标准层公区平面图(方案一)

供应商约谈记录

约谈的供应商名称	河南鼎甲装饰工程有限公司
约谈的供应商类别	<input type="checkbox"/> 监理 <input type="checkbox"/> 总包 <input checked="" type="checkbox"/> 精装修分包单位 <input type="checkbox"/> 景观园林施工分包单位 <input type="checkbox"/> 材料设备供货商 <input type="checkbox"/> 其它分包
约谈事由	62地块一期门头石材大堂精装电梯门套工程内涉及门套封洞
约谈日期	2021.10.20
约谈地点	开元壹号营销中心 3楼

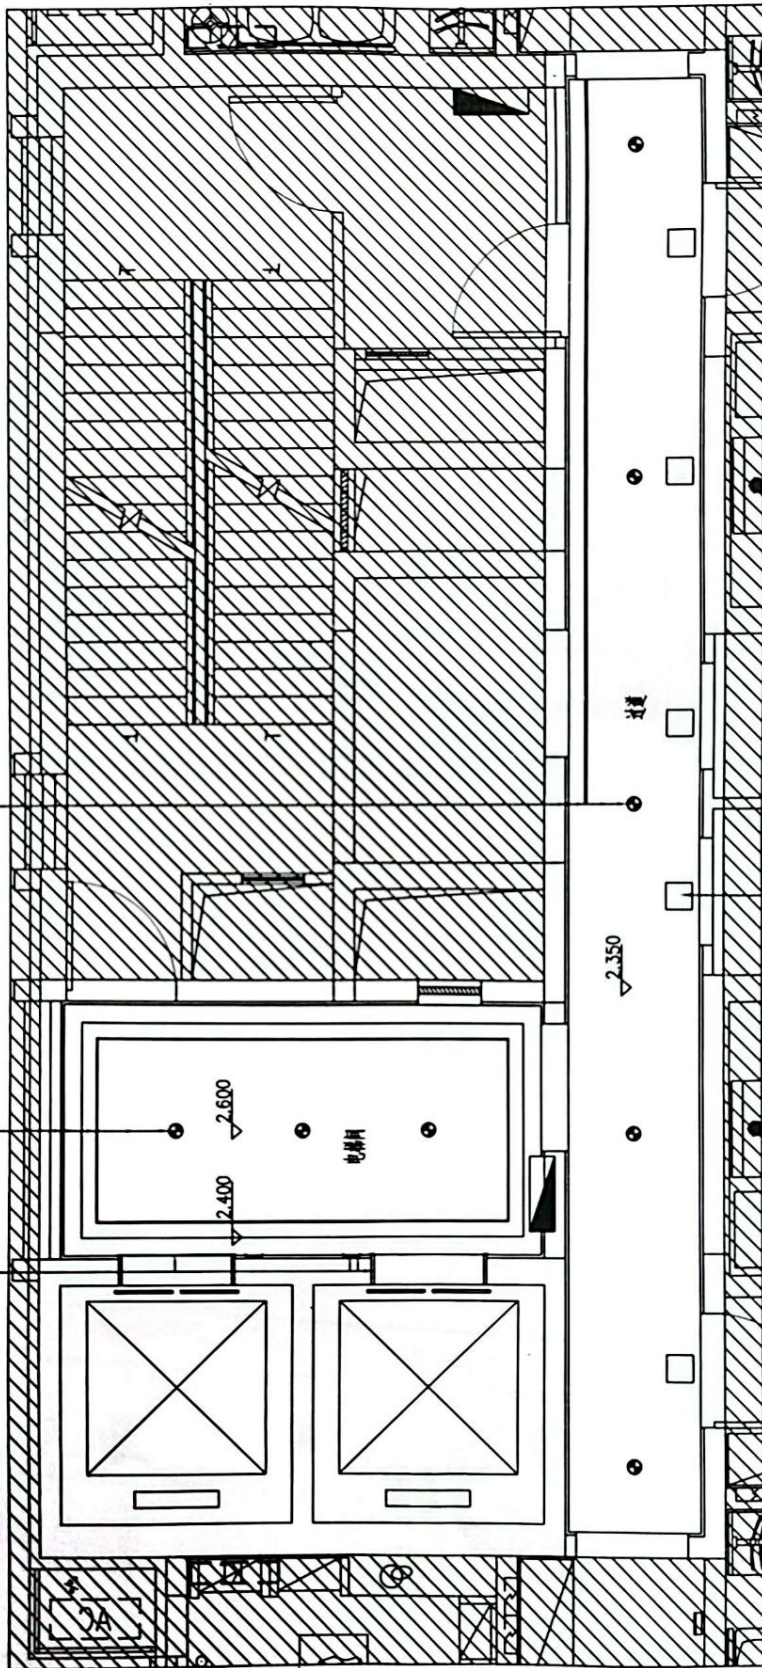
电井上方不锈钢检修板
电井检修
电井检修不锈钢包套
电井口不锈钢包套

墙面装饰完成面
过层
黑色不锈钢条
9.5MM 单层石膏板干墙
黄 灯

墙面装饰完成面
20MM 工艺缝
9.5MM 双层石膏板干墙
黄 灯

说明: 过层/电井检修口位置及消防喷淋由施
工队深化

250*250成品检修口
